Dodatek č. 2 ke Smlouvě o dílo č. 0043/0/OPRI/21
uzavřený podle ustanovení § 2586 a násl. zákona č. 89/2012 Sb., občanský zákoník,
v platném znění (dále jen „občanský zákoník“)

REKAPITULACE - vícepráce a méněpráce - Dodatek 2

Výměna oken na východní, západní a jižní straně objektu vč. slunolamů a zateplení pláště budovy Poříčnický Barrandov

s Pevné pole 6165 mm x 1690 mm

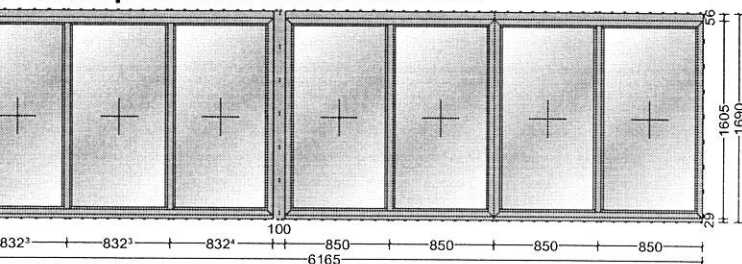
Stavební oddíl: Upravy povrchů vnější	Část:																														
Popis změny: Nové zasklení na terasu na objektu A dle návrhu projektanta. Odpočet zpětné montáže stávajícího zasklení.																															
Zdůvodnění změny: Původní zasklení není možné zpětně osadit bez dodatečných nákladných úprav a to vzhledem ke stáří a kvalitě stávajícího zasklení a také vůči novému zateplení fasády.																															
Posouzení změny - autorský dozor projektanta: AD posoudil navrženou změnu oproti řešení v PD a souhlasí s navrženým řešením. Původně byla navržena demontáž a montáž stávající konstrukce, kdy by zůstalo i materiálové složení beze změny. Změna umožní dodat rám z hliníkového profilu ve stejné barevné skladbě jako měněná okna a nové zasklení. Pro zateplení objektu velmi dobré řešení.																															
Posouzení změny - technický dozor Projekt řeší demontáž a zpětnou montáž původního zasklení, které vykazuje množství kvalitativních nedostatků, včetně problematické vazby na nové zateplení podhledů teras. ZL řeší nové jednoduché zasklení v Al profilech v barvě dtto. jako jsou nová okna. Sestava oken akceptuje požadavky na detaily napojení na podhled a atiku terasy. S technickým řešením navrženým GP a dodavatelem oken souhlasím. Cena odpovídá kvalitě dodávky. Celkově jde o výhodné řešení.
